KDDI提出資料

光引込線に係る電柱添架手続きの 簡素化等に関する意見

平成17年7月28日
KDDI株式会社

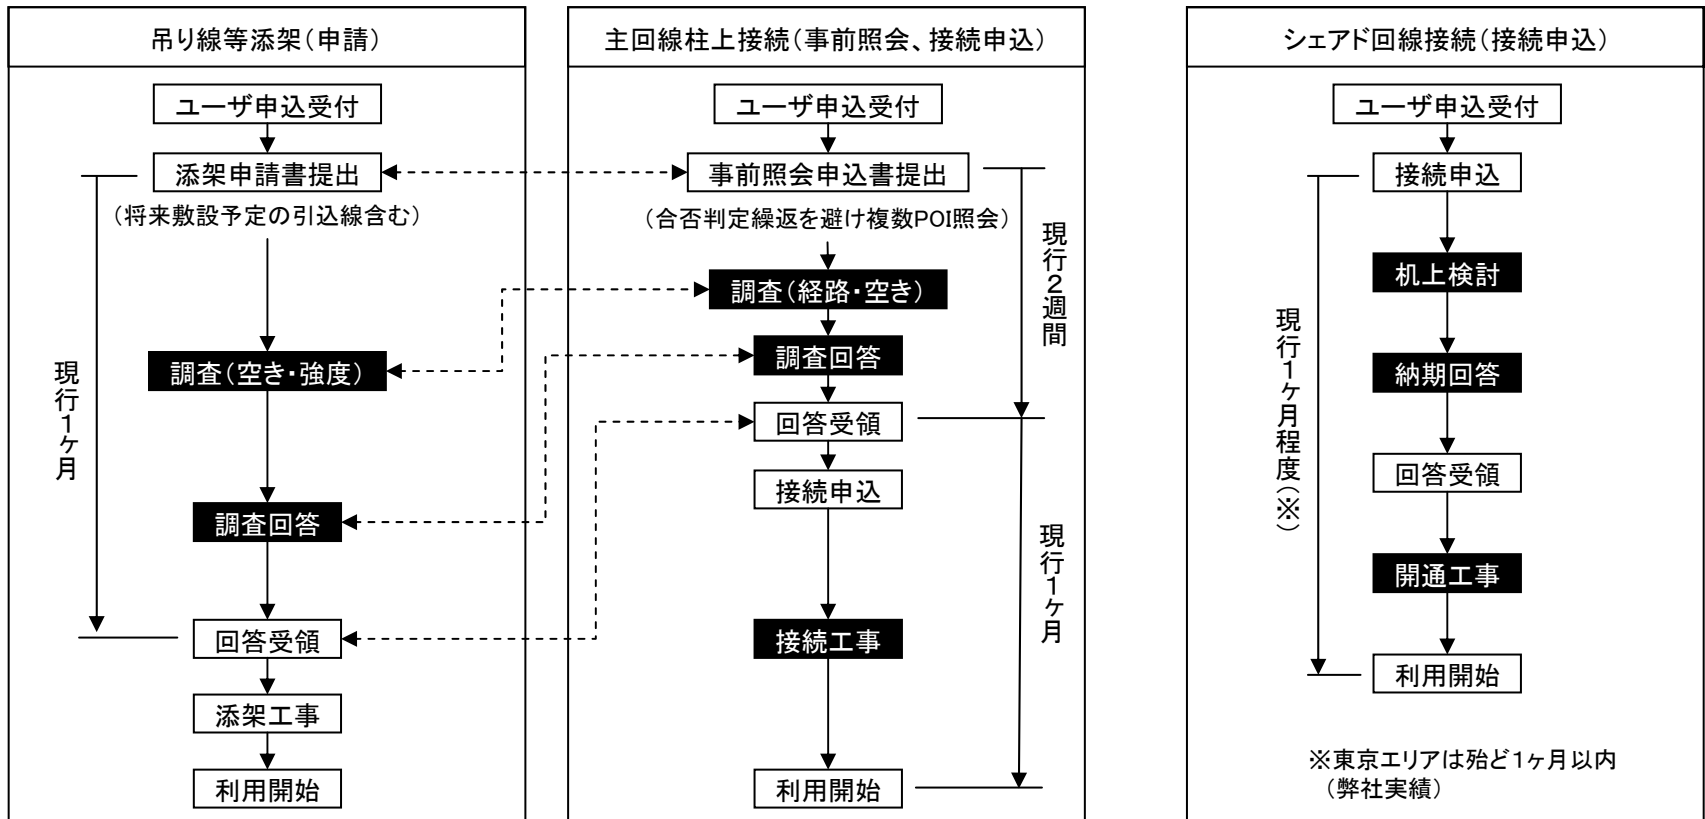
第5回検討会でNTT東西殿資料P2に示された「新たに開放する6.1mポイントを含む一般添架ポイント(突き出し金物の設置により提供するポイントを含む)への単独添架」の記述について、“新たに開放される6.1mポイント”や“引込用L字金具が設置されているポジション”におきましては、弊社がこれまでに示した工法であれば、電柱(原則として道路側)への直接添架(突き出し金物を設置しない添架)が可能であることが合意されていると認識しております。本合意内容につきまして、相違ないことをご確認願います。

また、電力柱におきましても同様にご確認願います。

⇒上記について、本検討会における集約事項に反映をお願いいたします。
